Decreto n. 2852

ALP.10 - UD/AIA/11

Modifiche relative alla realizzazione di una linea di laminazione denominata "Nuovo Blooming" e di un capannone da adibirsi a deposito prodotto finito.

Società ACCIAIERIE BERTOLI SAFAU S.p.A.

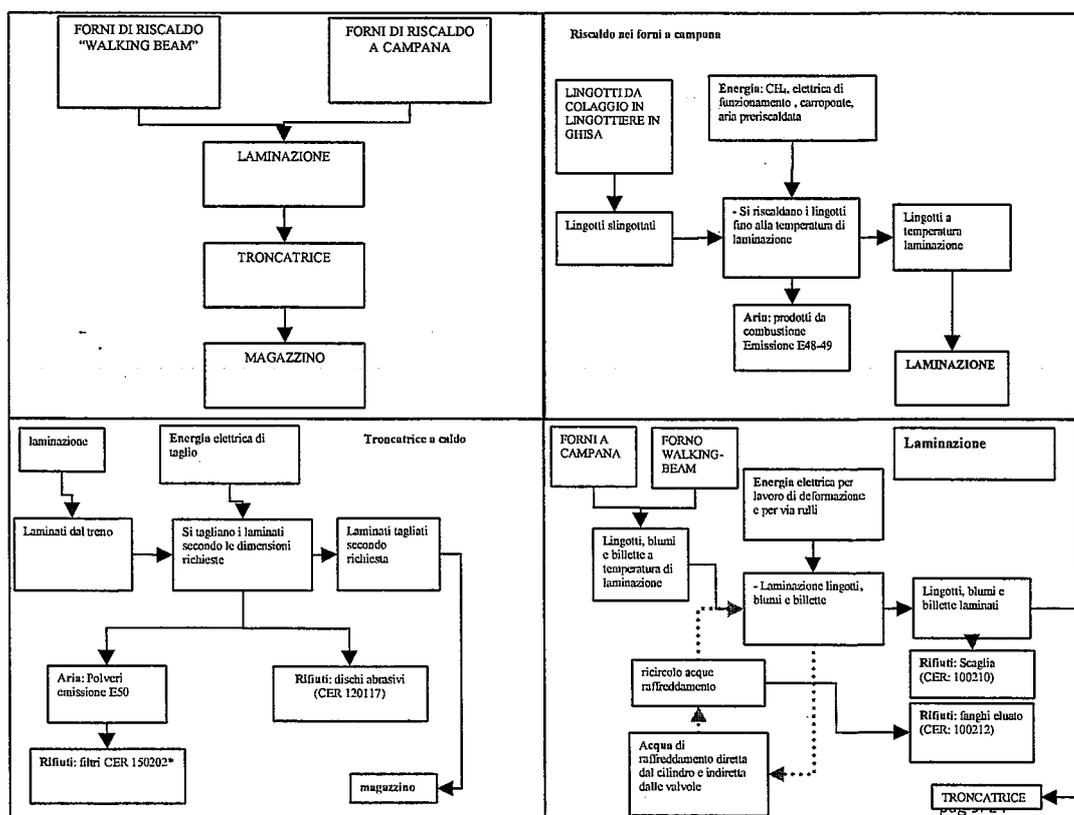
Relativamente alla gestione delle acque meteoriche ed al loro utilizzo nel circuito di raffreddamento, si riporta nel seguito lo schema a blocchi aggiornato del processo, con l'evidenza dei rifiuti prodotti nelle singole fasi:

- il trattamento di depurazione delle acque di raffreddamento è parte integrante del ciclo produttivo, dato che tali acque, dopo la depurazione, sono reimmesse in circolo per il raffreddamento e non sono scaricate (a meno di situazioni di emergenza con scarico nella vasca "E" e poi nella roggia). Si tratta di un processo a ciclo chiuso, il cui periodico rimpinguamento di acqua, utilizzando le meteoriche, è necessario per le perdite che si determinano per fenomeni di evaporazione;
